Communauté des Communes du Diois

Objet : Rapport de contrôle de votre dispositif d'assainissement non collectif, lié à la vente de votre propriété
Identifiant du dossier : 1607

Rapport d'examen de contrôle lié à la vente de votre terrain

› Schéma de l'installation (selon les indications du propriétaire) :

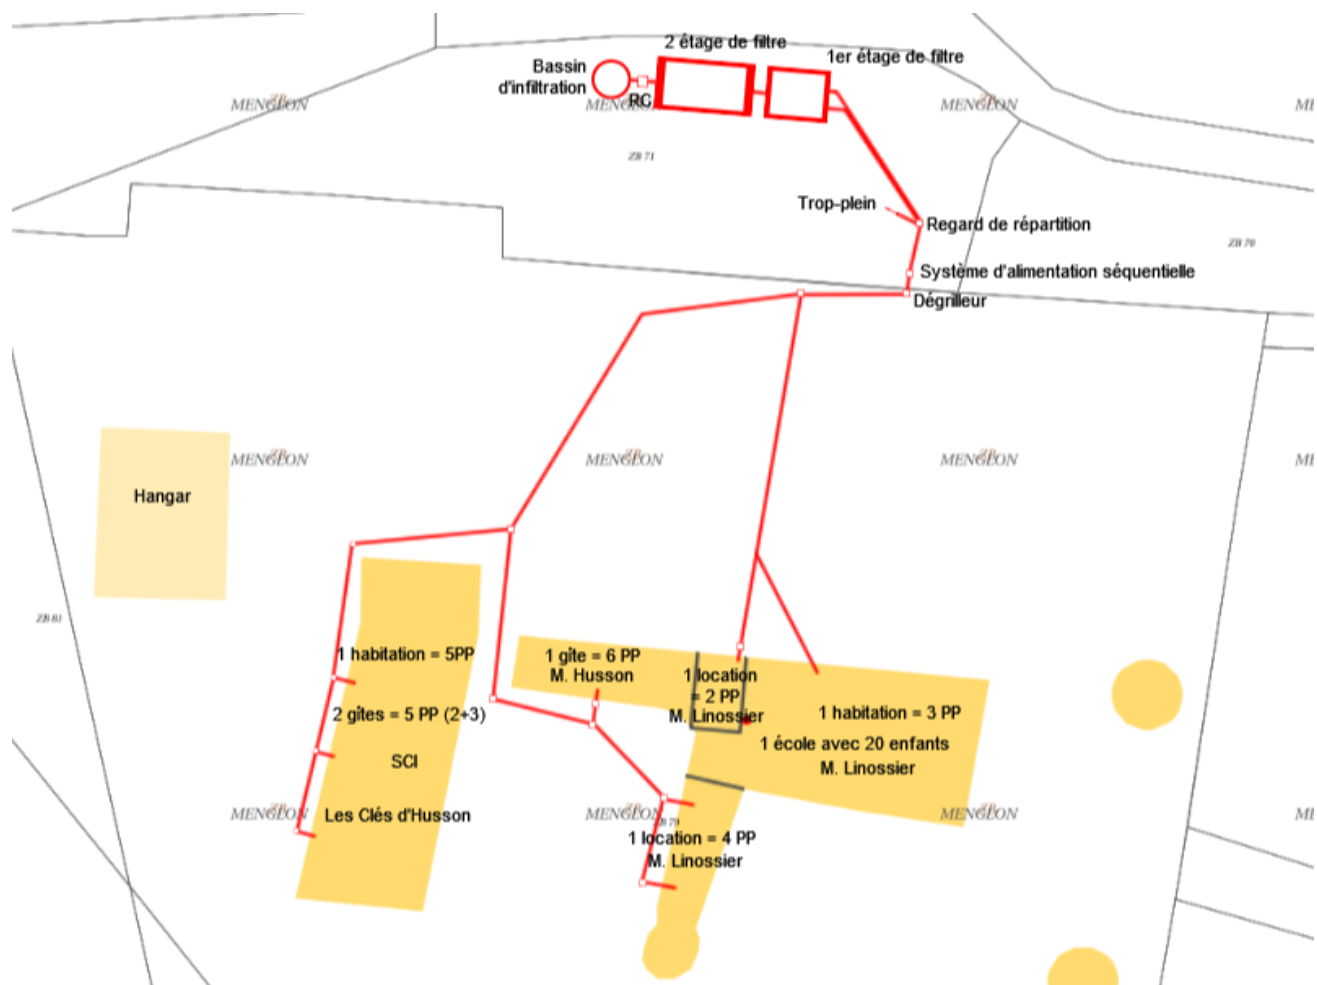
Existe-t-il un ou plusieurs défaut(s) de sécurité sanitaire ?	Non	
Existe-t-il un ou plusieurs défaut(s) de structure ou de fermeture ?	Non	
L'installation est-elle incomplète ?	Non	
L'installation est-elle significativement sous dimensionnée ?	Non	
L'installation présente-t-elle des dysfonctionnements majeurs ?	Non	
L'installation présente-t-elle des défauts d'entretien ou une usure de l'un de ses éléments constitutifs ?	Oui	- Les roseaux n'ont pas colonisés la deuxième partie du filtre du premier étage - Géomembrane perforée par les végétaux - Le tuyau d'alimentation du bassin d'infiltration des eaux usées traitées semble bouché

- Les roseaux n'ont pas colonisés la deuxième partie du filtre du premier étage cela provient du fait que les eaux usées n'arrivaient pas au bout des tuyaux d'alimentation avant le remplacement de la nouvelle chasse automatique. Il est nécessaire de faucher les roseaux pour effectuer le curage, ils repousseront à partir de leurs rhizomes au printemps mais une nouvelle plantation est nécessaire. Pensez à bien désherber la surface les premières années tant que les roseaux ne sont pas établis (4 plants au m²)
- Le tuyau d'alimentation du bassin d'infiltration des eaux usées traitées semble bouché. Cette zone devra rester nue de végétaux. Il est conseillé de faire intervenir un vidangeur pour hydrocurer la canalisation (présence d'un vide cave le jour de la visite)
- Réparer la géomembrane où elle est perforée
- Pour rappel, le propriétaire doit compléter et tenir à jour le cahier de vie

- Le dégrilleur manuel doit être nettoyé 1 fois par semaine, les refus peuvent être évacués avec les ordures ménagères
- Vérifier le fonctionnement de chasse automatique 1 fois par semaine
- Alternier l'alimentation des bassins du premier étage depuis le regard de répartition 1 fois par semaine impérativement
- Il faut tondre régulièrement le pourtour des filtres, entre la clôture et la géomembrane, ainsi que sur le talus qui sépare le premier et le deuxième étage pour éviter la pousse de végétaux. Sur les filtres il faut déraciner tous les végétaux qui ne sont pas des roseaux et dans le bassin d'infiltration l'ensemble des végétaux
